## 改善箇所説明図

### 基準不適合発生箇所

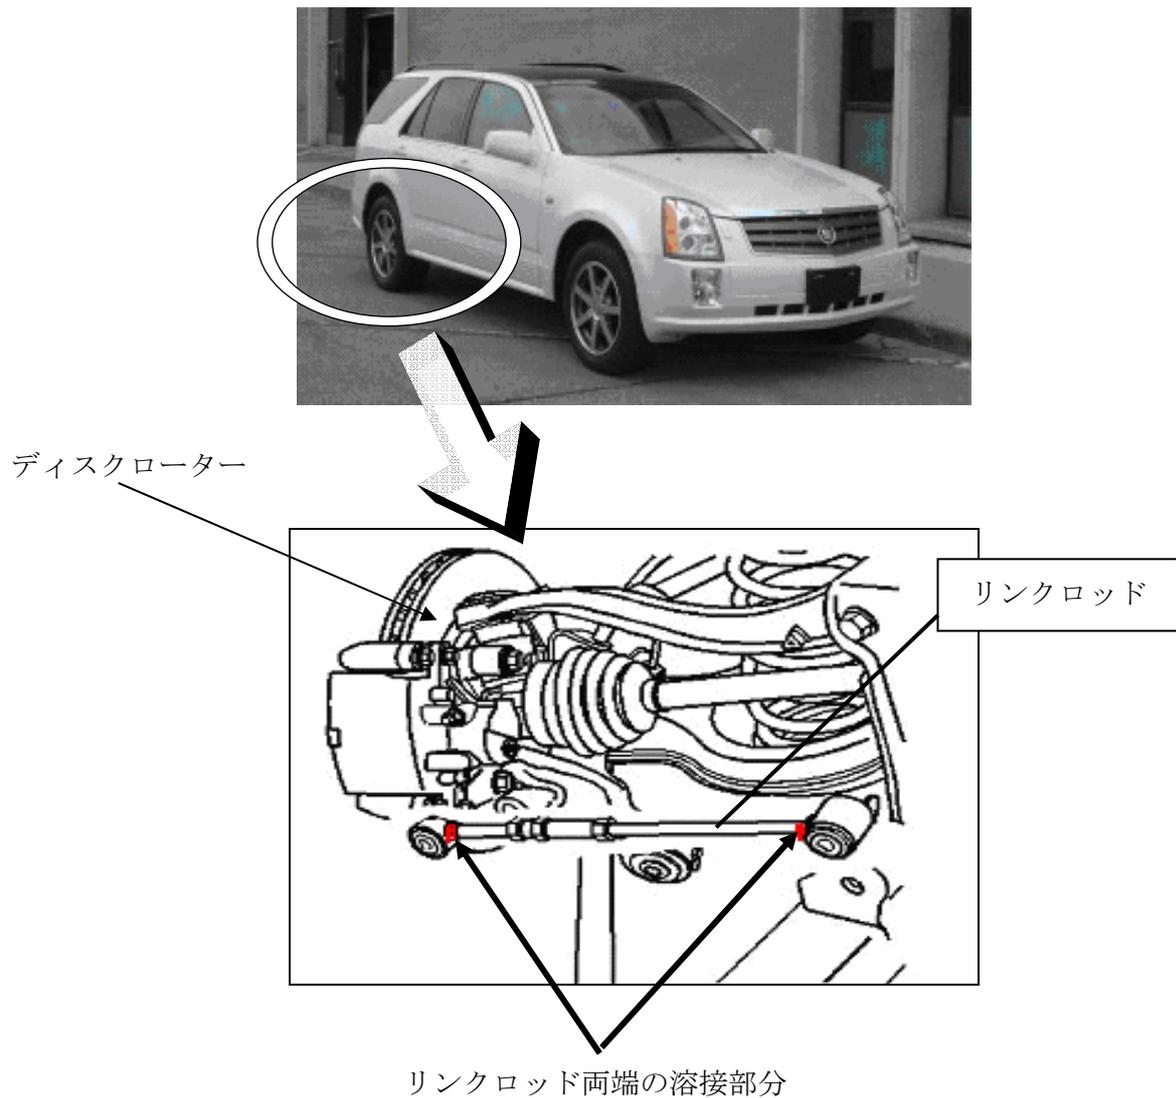
後部緩衝装置のリンクロッドの両端にある指示部とロッドの溶接が不適切なため、強度が不足しているものがある。そのため、そのままの状態で使用を続けると、走行の振動等により溶接がはがれ、最悪の場合、当該ロッドが脱落し、走行安定性が損なわれるおそれがある。

全車両、当該リンクロッドを点検し、溶接が不適切な場合、良品と交換する。

識別方法：左ストラットタワーに黄色ペイントを塗布
